九頭竜川水系中流部ブロック 河川整備計画[変更]について (大蓮寺川の治水計画変更)

平成21年11月18日
福 井 県

第3回九頭竜川流域懇談会での 質問事項への回答

九頭竜川水系中流部ブロック河川整備計画[変更]

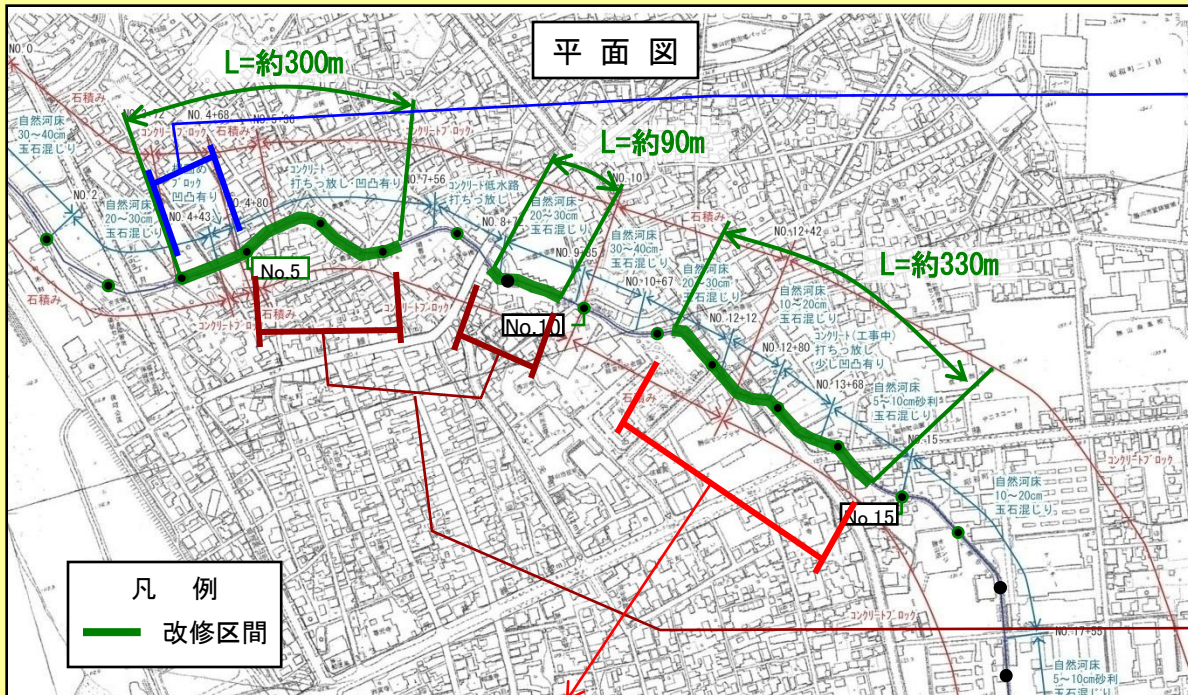
- ・本文の現川改修における横断図は、もう少し、見栄えの良いものにならないのか。本懇談会における各委員の意見を踏まえ、整備にあたり配慮する事項の文言とイメージを修正すること。

⇒現川改修イメージの横断図と整備にあたり配慮する事項を修正し、後日送付のうえ了解をいただいた。
